# Collaudo del Database Topografico della Provincia di Varese

## Collaudo della ricognizione

Foto 143 e 144 – Individuazione del civico mancante

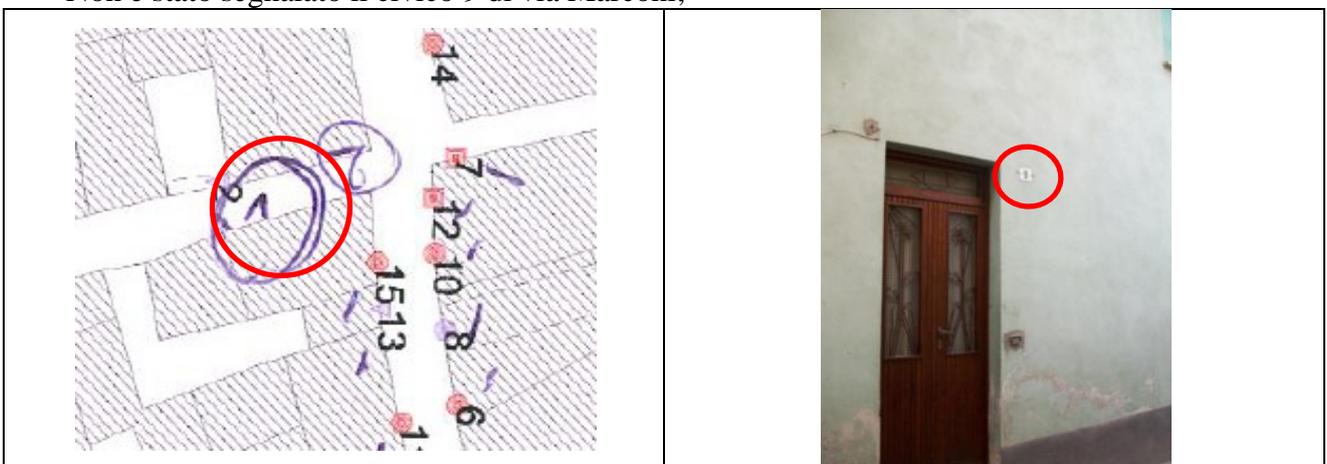
- Non è stato segnalato il civico 9 di via Marconi;

Foto 145 e 146 – Individuazione del civico mancante

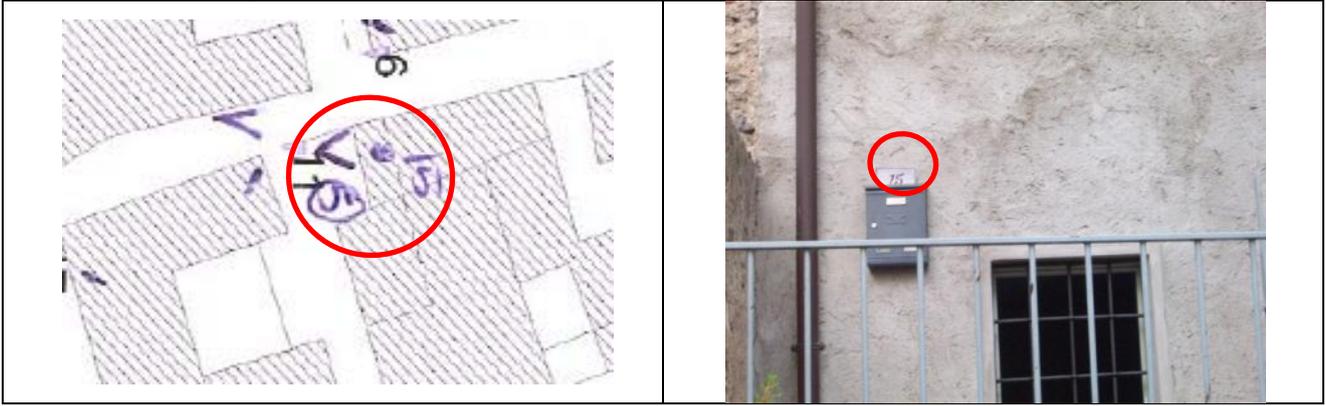
- Non è stato segnalato il civico 15 di via Marconi;

Foto 147 e 148 – Individuazione della discontinuità di volumi

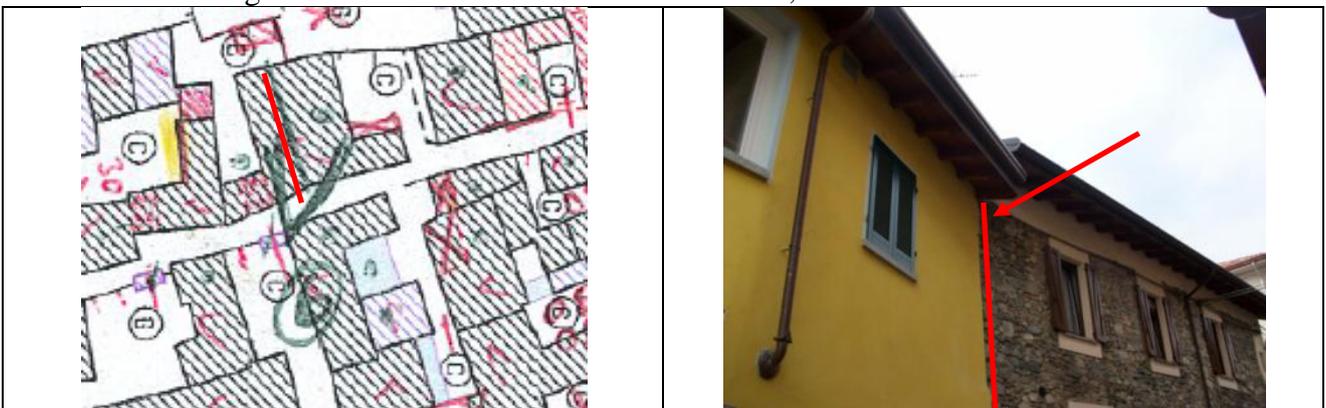
- Non è stata segnalata la divisione tra unità volumetriche;

Foto 149 e 150 – Individuazione del civico mancante

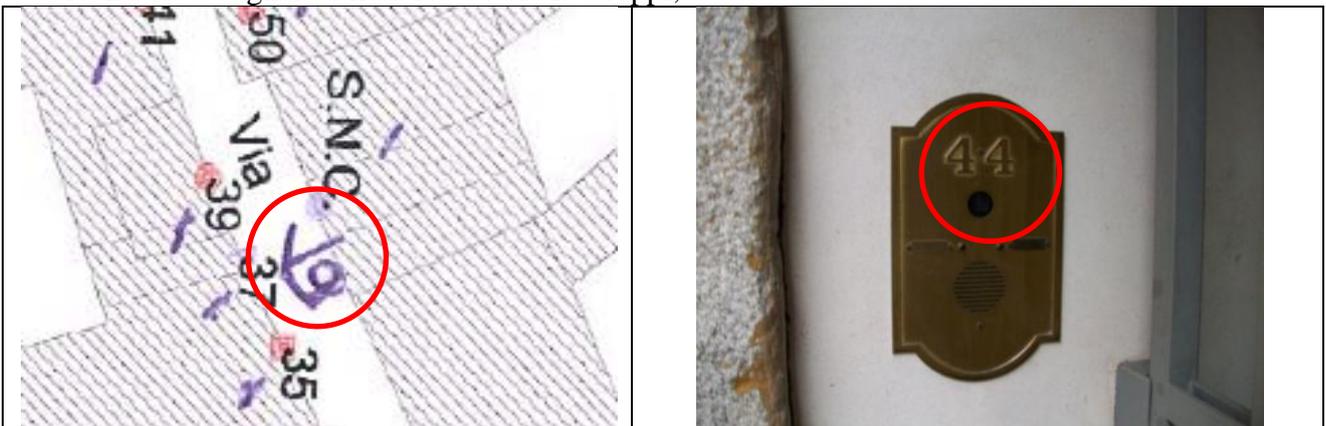
- Non è stato segnalato il civico 44 di via Greppi;

Foto 153 e 154 – Individuazione della discontinuità di volumi

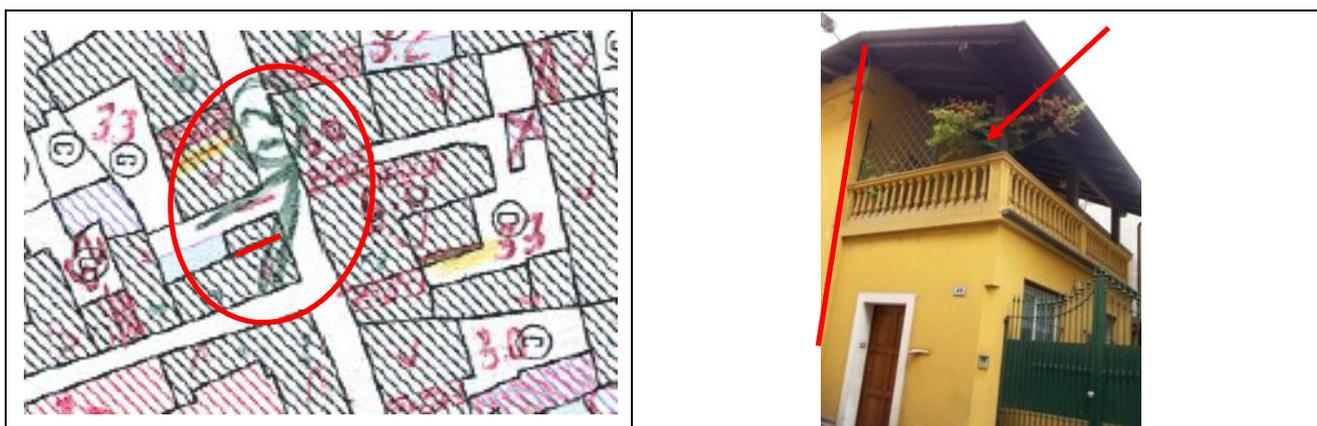
- Non è stata segnalata correttamente la divisione tra unità volumetriche. Non è segnata inoltre una tettoia di copertura;

Foto 155 e 156 – Individuazione del civico mancante

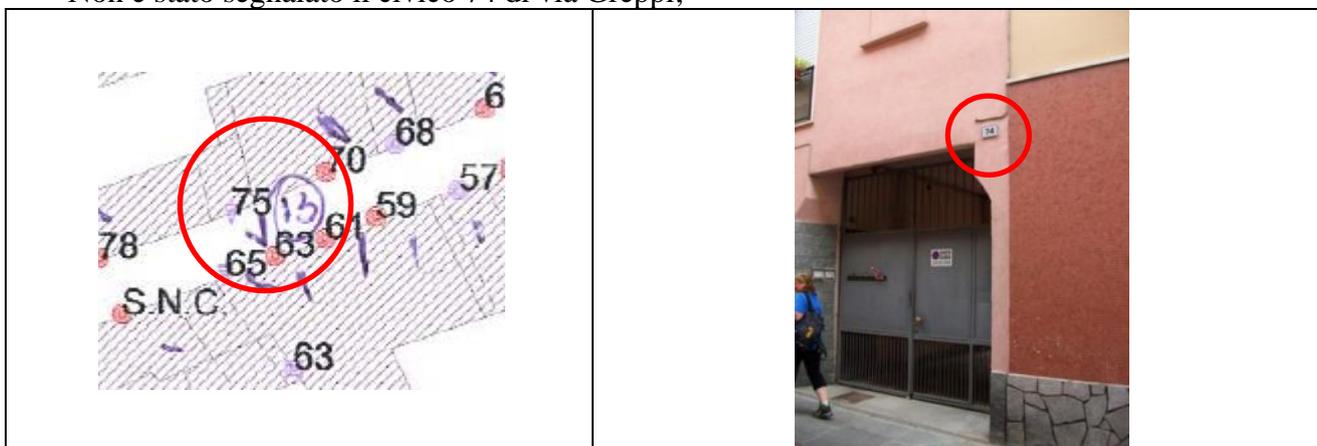
- Non è stato segnalato il civico 74 di via Greppi;

*Foto 161 e 162 – Individuazione del civico mancante*

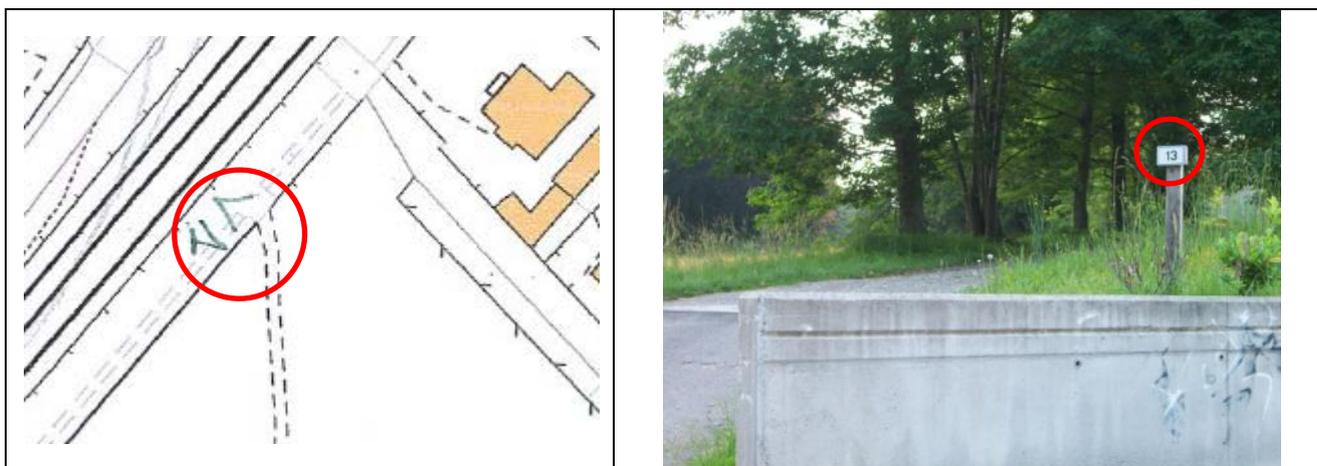
- Non è stato segnalato il civico 13 di via Trieste;

Foto 163 e 164 – Individuazione del civico mancante

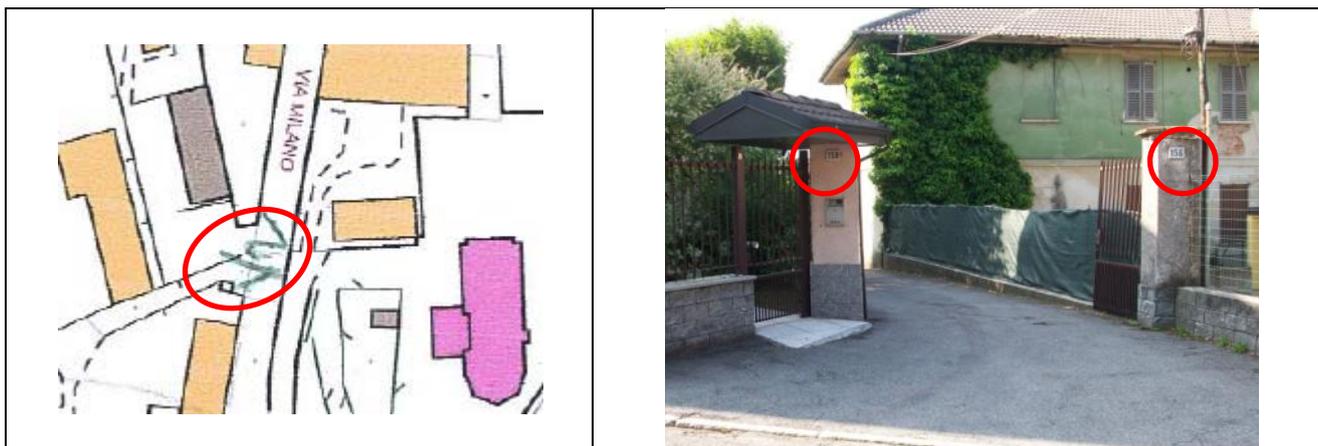
- Non sono stati segnalati i civici 156 e 158 di via Milano;

Foto 165 e 166 – Individuazione del civico mancante

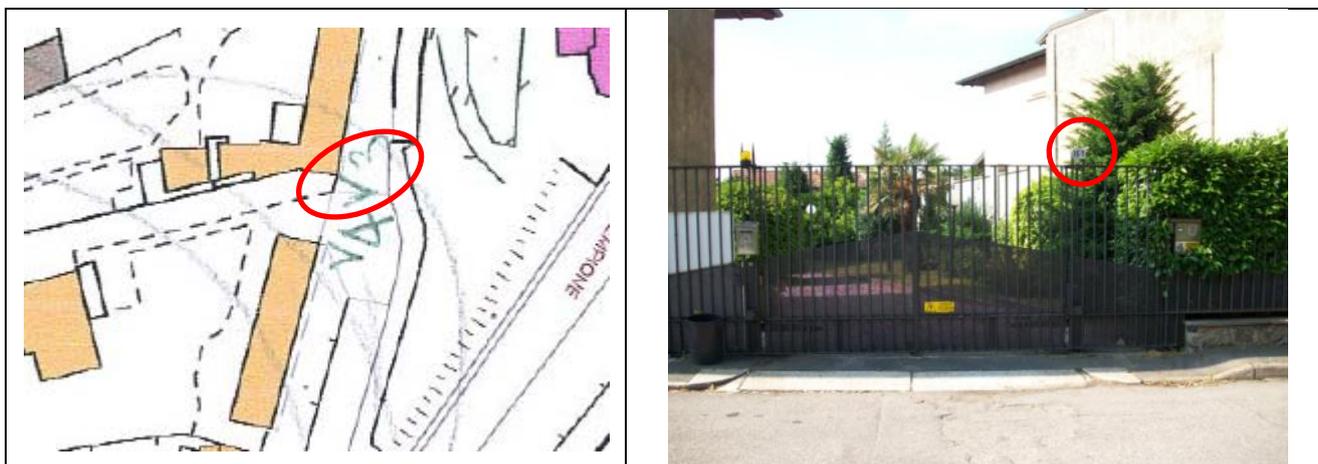
- Non è stato segnalato il civico 160 di via Milano;

Foto 167 e 168 – Individuazione del civico mancante

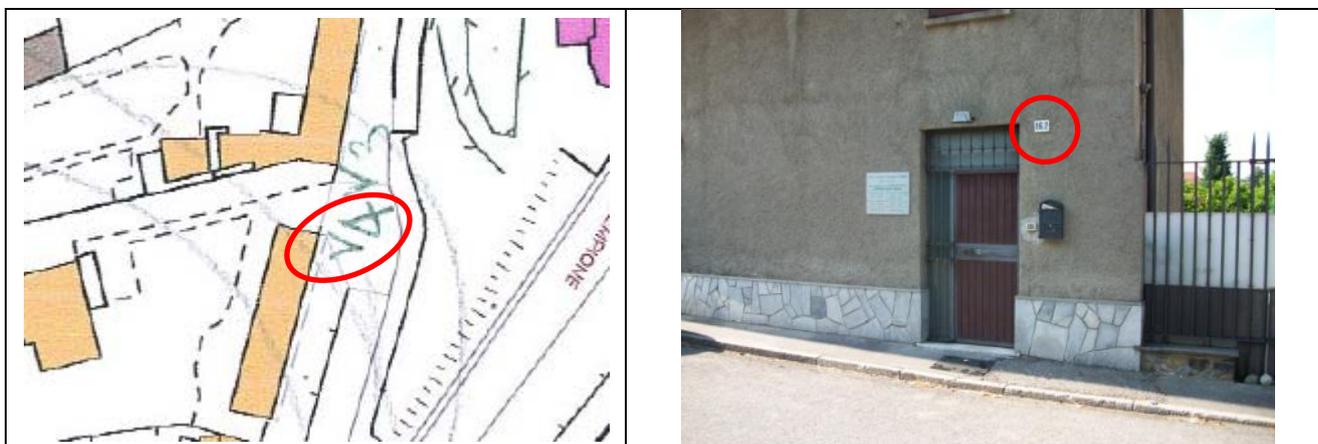
- Non è stato segnalato il civico 162 di via Milano;

Foto 169 e 170 – Individuazione del civico mancante

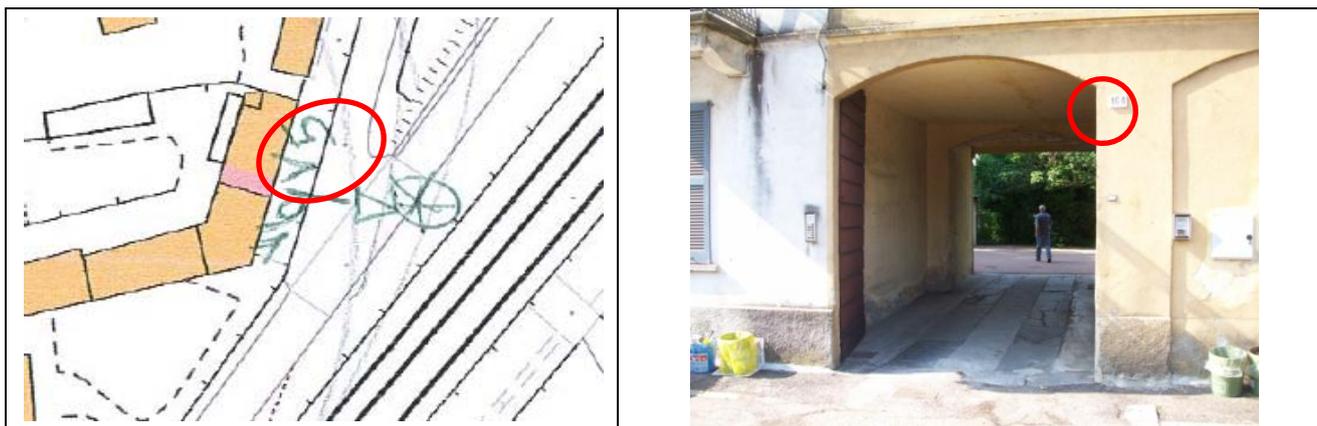
- Non è stato segnalato il civico 164 di via Milano;

Foto 171 e 172 – Individuazione dei civici mancanti

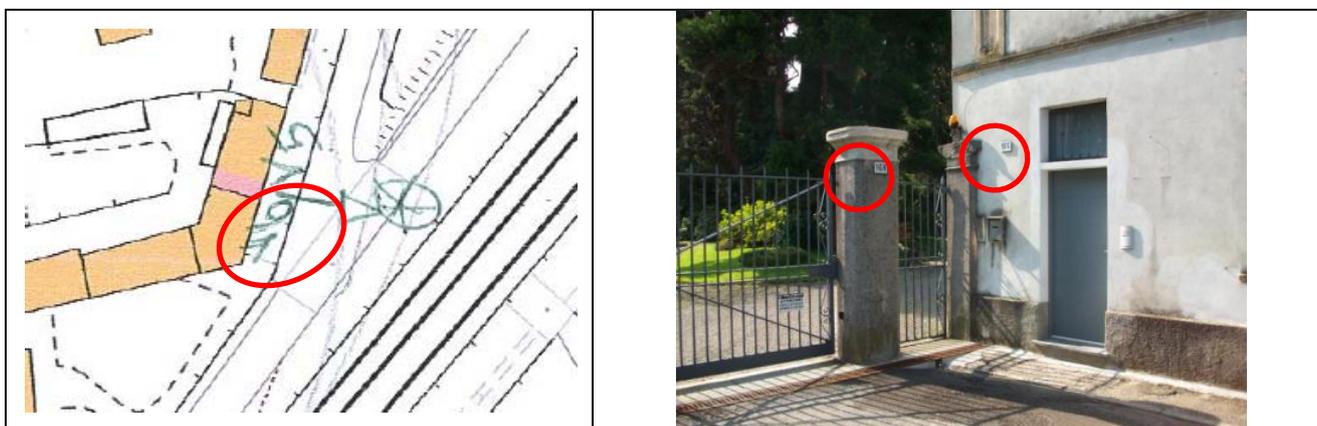
- Non sono stati segnalati i civici 166 e 168 di via Milano;

Foto 173 e 174 – Individuazione del civico mancante

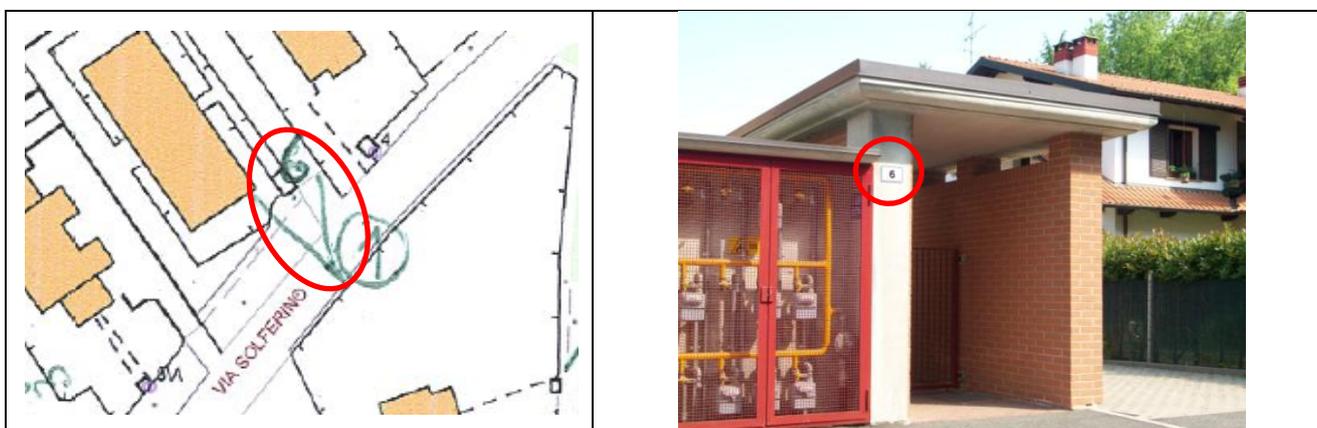
- Non è stato segnalato il civico 6 di via Solferino;

Foto 177 e 178 – Individuazione del civico mancante

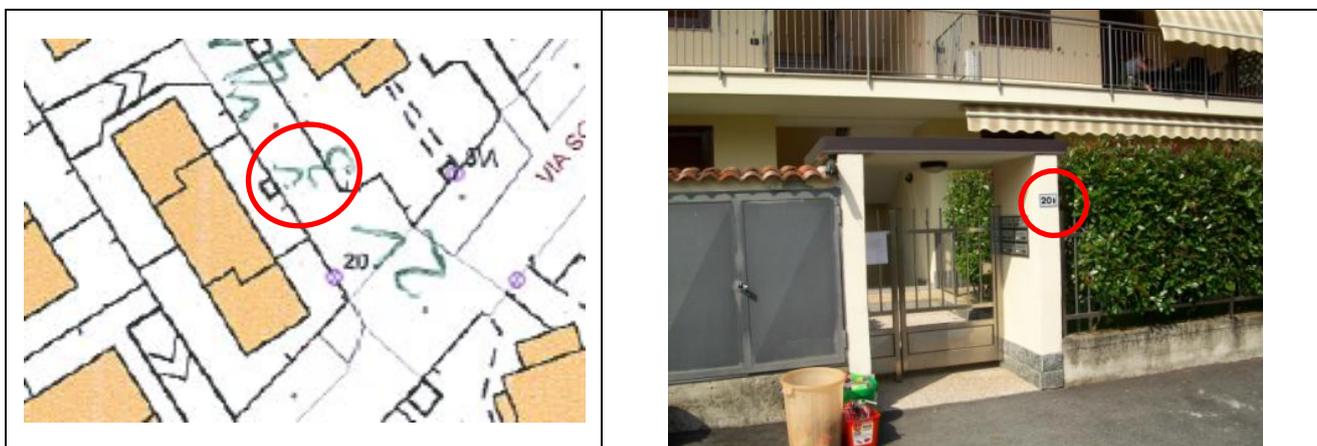
- Non è stato segnalato il civico 20/b di via Solferino;

Foto 179 e 180 – Individuazione del civico mancante

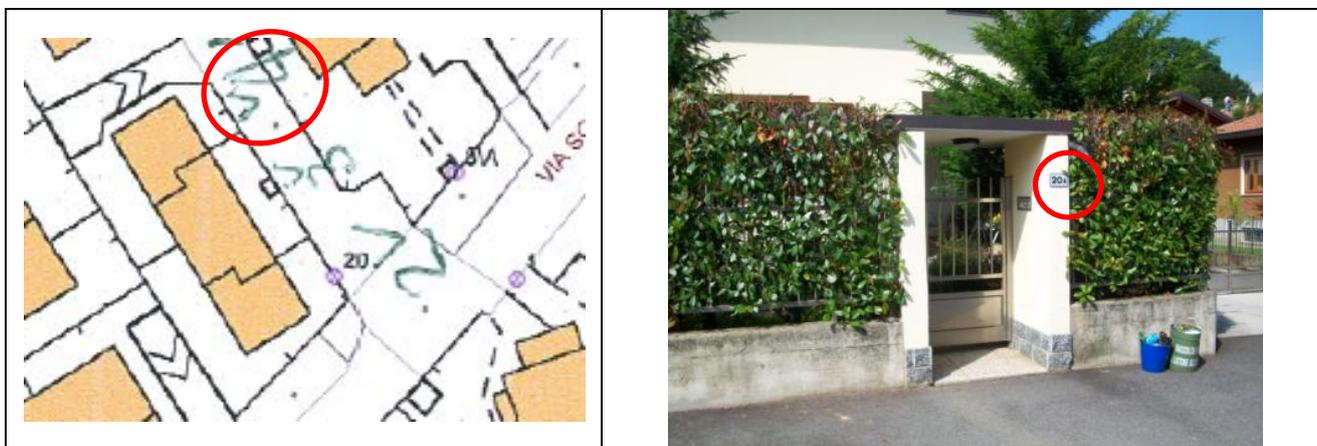
- Non è stato segnalato il civico 20/a di via Solferino;

*Foto 183 e 184 – Individuazione del civico mancante*

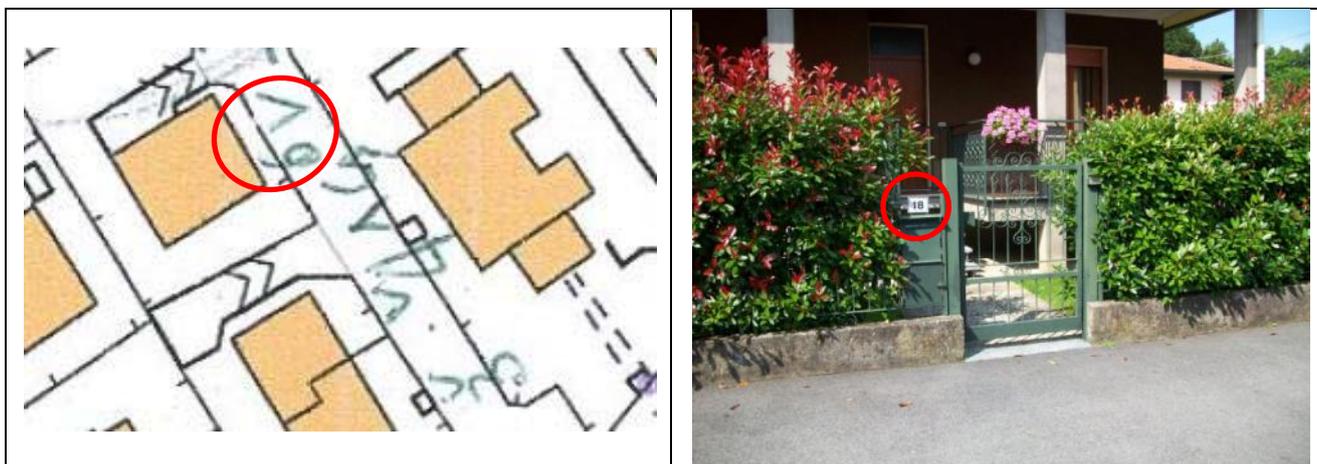
- Non è stato segnalato il civico 18 di via Solferino;

*Foto 185 e 186 – Individuazione dei civici mancanti*

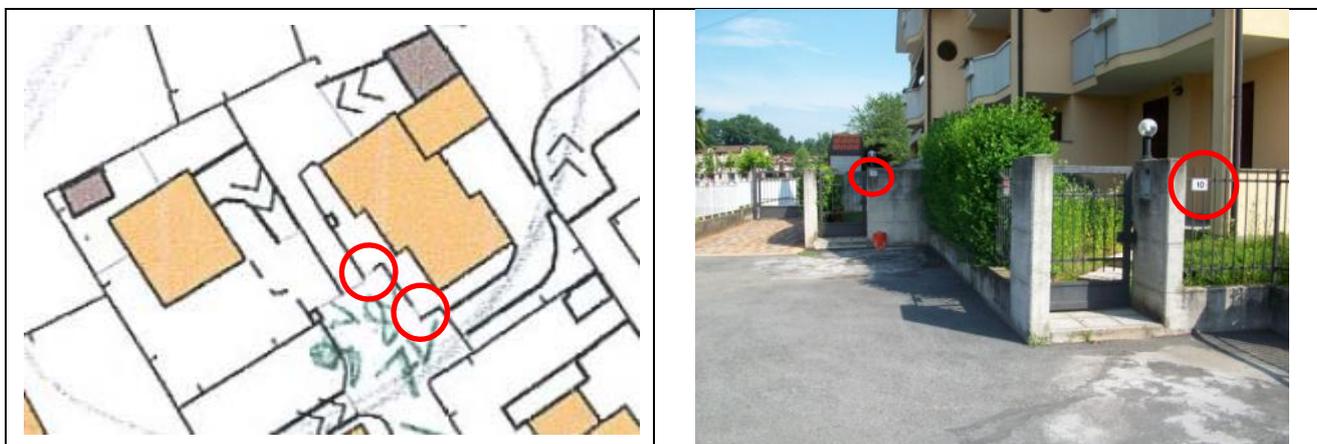
- Non sono stati segnalati i civici 10 e 12 di via Solferino;

Foto 189 e 190 – Individuazione del civico mancante

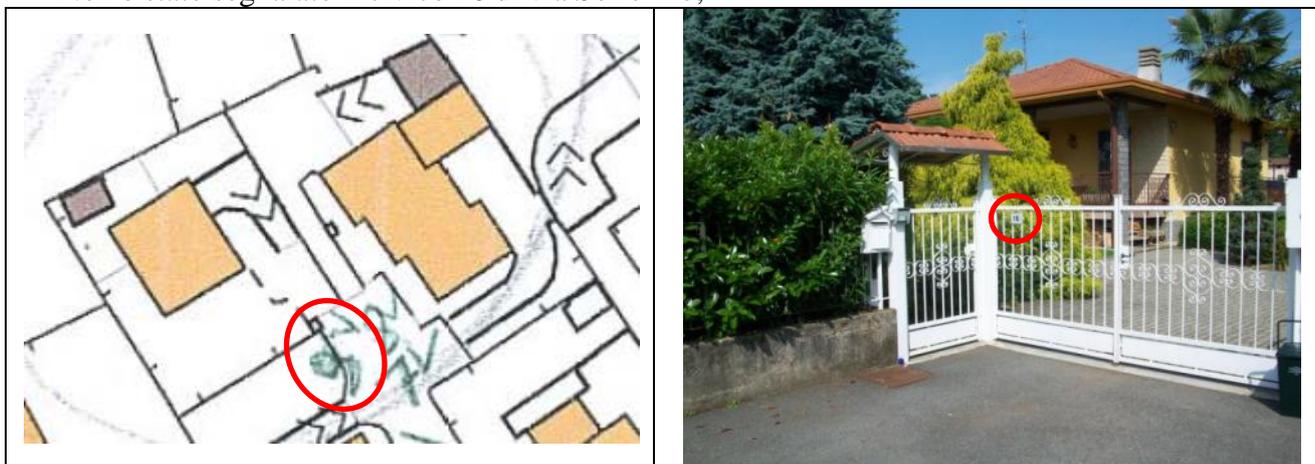
- Non è stato segnalato il civico 16 di via Solferino;

Foto 191 e 192 – Individuazione del civico mancante

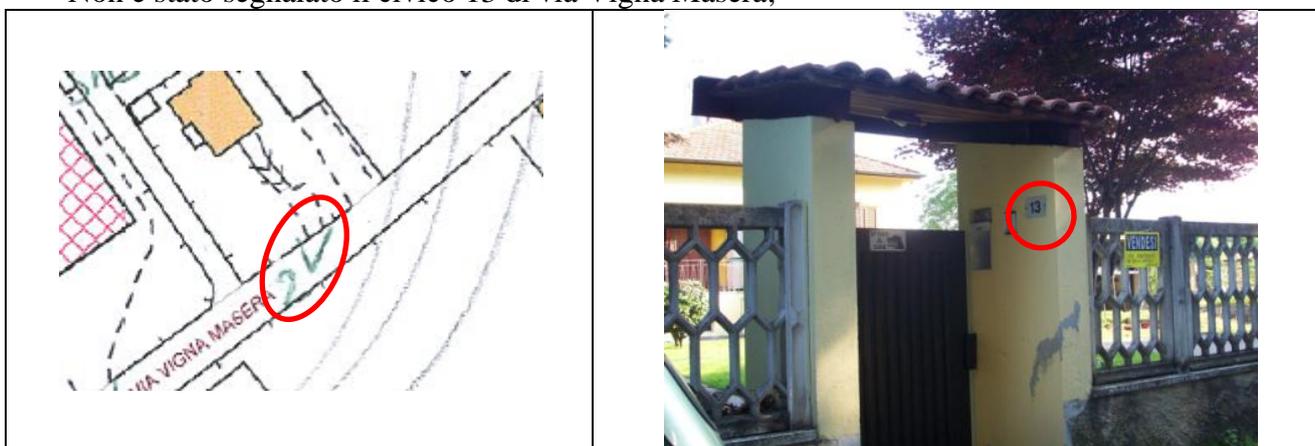
- Il toponimo “via II Giugno” risulta indicato nella segnaletica stradale come “via 2 Giugno”;
- Non è stato segnalato il civico 13 di via Vigna Masera;
